## Protocolo 10- 19.369/2024

### Estudo de Impacto de Vizinhança (EIV)

**PARECER 002/2025 – CEIV**  
**COMISSÃO PERMANENTE DE ANÁLISE DE ESTUDO DE IMPACTO DE VIZINHANÇA (CEIV)**

**Projeto:** Ed. Renovatio Residencial

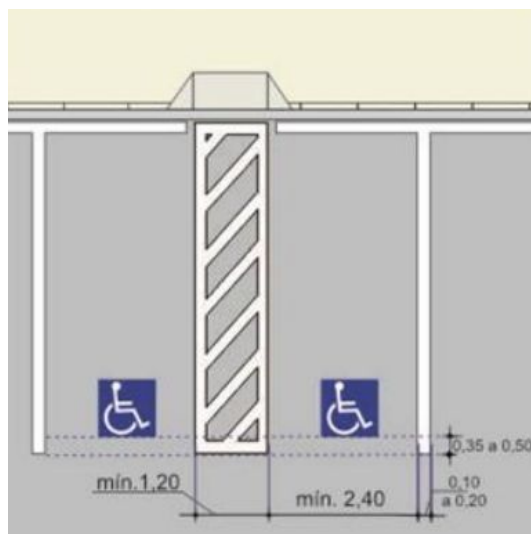
- Implantar paraciclos internos e externos no empreendimento (devendo indicar o número de vagas a serem disponibilizadas, interna e externamente).

**2ª consideração CEIV:** Reitera-se a solicitação da inclusão da medida mitigadora;

**3ª consideração CEIV:** Atendido parcialmente, devendo essa medida mitigadora ser inclusa no impacto "Pressão no Sistema e Modal Ciclovitário";

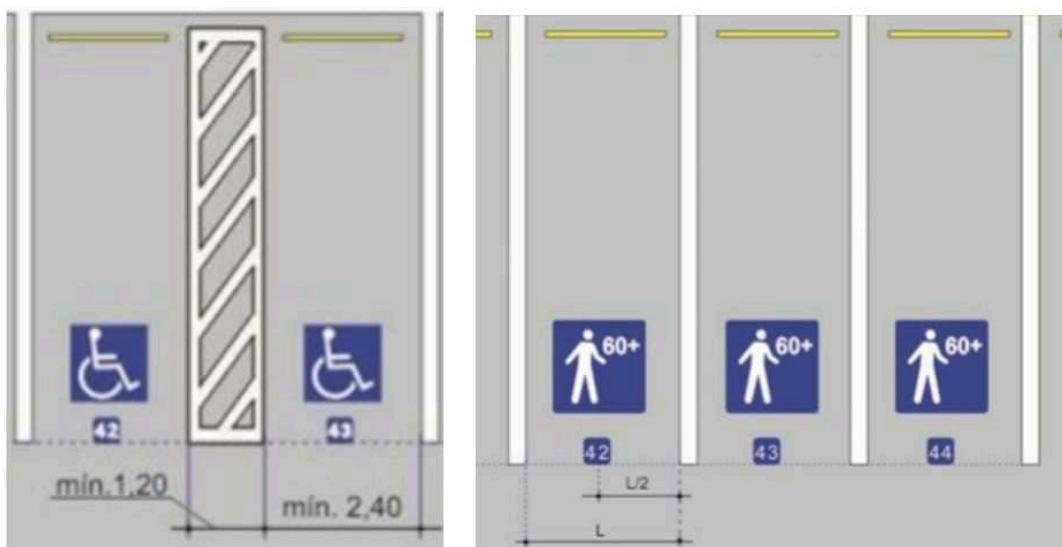
**31.3.** Acrescentar, nas pranchas das vagas de estacionamento, o trajeto de rota acessível das pessoas PNE, desde a vaga de PNE até um local seguro, de acordo com as diretrizes de rota acessível expostas na NBR 9050;

**2ª consideração CEIV:** Rever o trajeto. O elevador deve permitir o acesso entre o EPP e o pavimento térreo, possibilitando o deslocamento do usuário até o passeio público. O acesso ao pavimento Mezanino não satisfaz a legislação (vide o art. 81, I, da Lei n.º 2.794/2008, com redação dada pela Lei Complementar n.º 23/2018). Equacionar;

**3ª consideração CEIV:** Ok, atendido. Incluir na versão final do EIV;

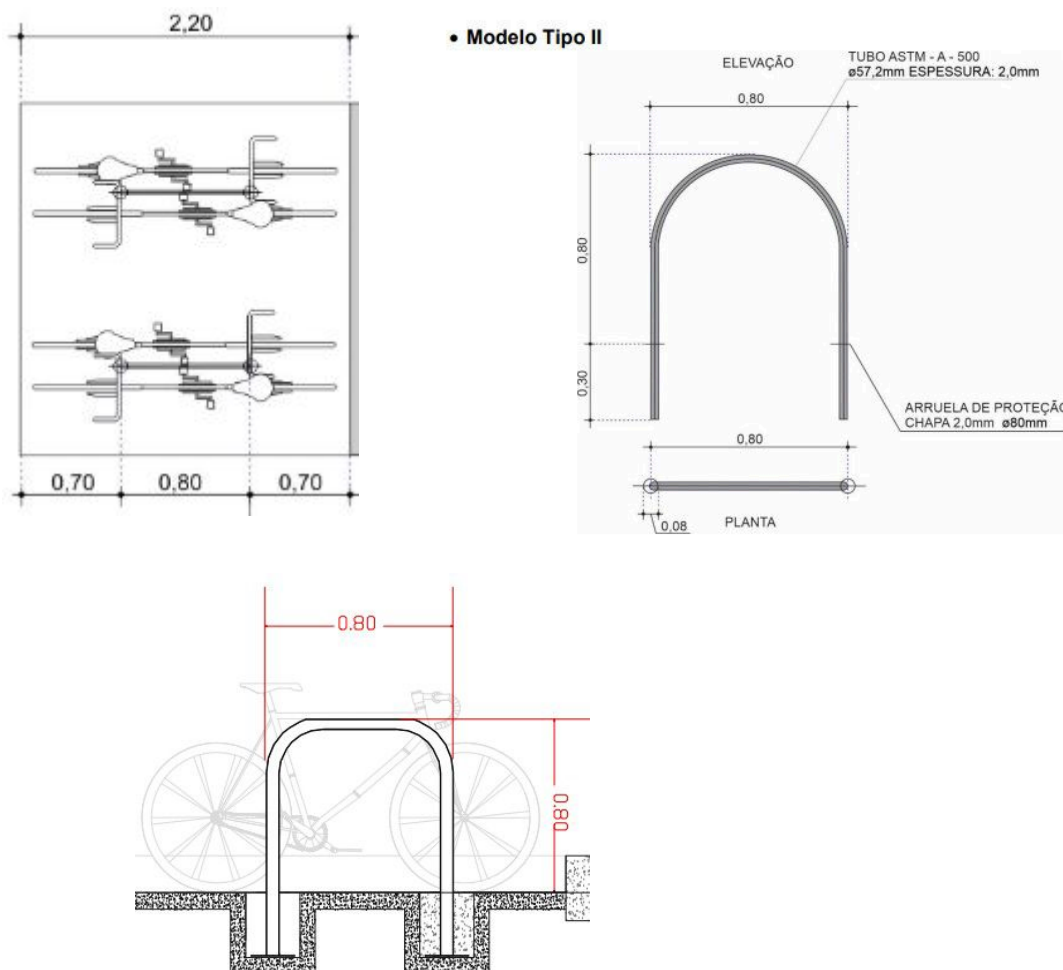
**31.11.** Necessário apresentar, onde e como serão realizadas as operações de carga/descarga para atendimento dos usuários das salas comerciais e dos condôminos. OBS: nas pranchas das vagas de estacionamentos não foram sinalizadas onde serão as vagas de carga/descarga;

**2ª consideração CEIV:** Atendido parcialmente, sendo necessário demonstrar as vagas de carga/descarga a serem utilizadas pelos condôminos, citadas que serão no pavimento G2. OBS: Necessário informar que tipo de veículo poderão ser utilizados para a operação de carga/descarga condominial, se atentando e
